平成26年9月8日 追加質問資料 (※中村勉氏より提出)

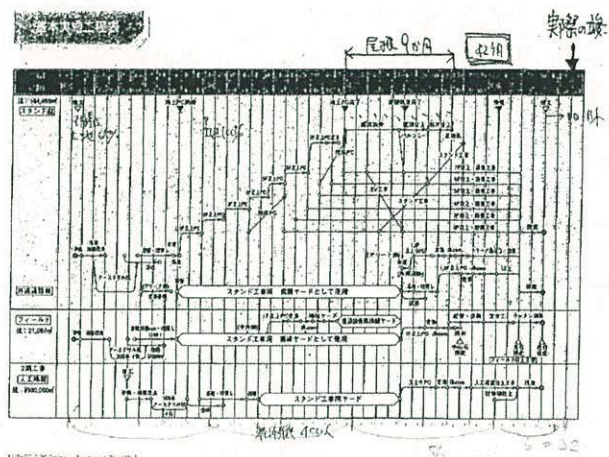
42 か月工期は横浜アリーナ例（42 か月）と比較して大変少ない。延長の可能性は大きい。さらにセンター評定の高度技術多く⇒設計工程増加の危険性も高い（現時点把握不能）。

■スケジュールについて、工期 42 か月とありますが、屋根なし、免震なしの横浜国際アリーナで、屋根に 9 か月、全体 42 か月かかっています。新国立競技場での多くの高度技術を考えると 50 か月程度は必要になると想定。これらに対して、どのように対応するつもりかお聞かせいただきたい。（※14 某ゼネコン資料）
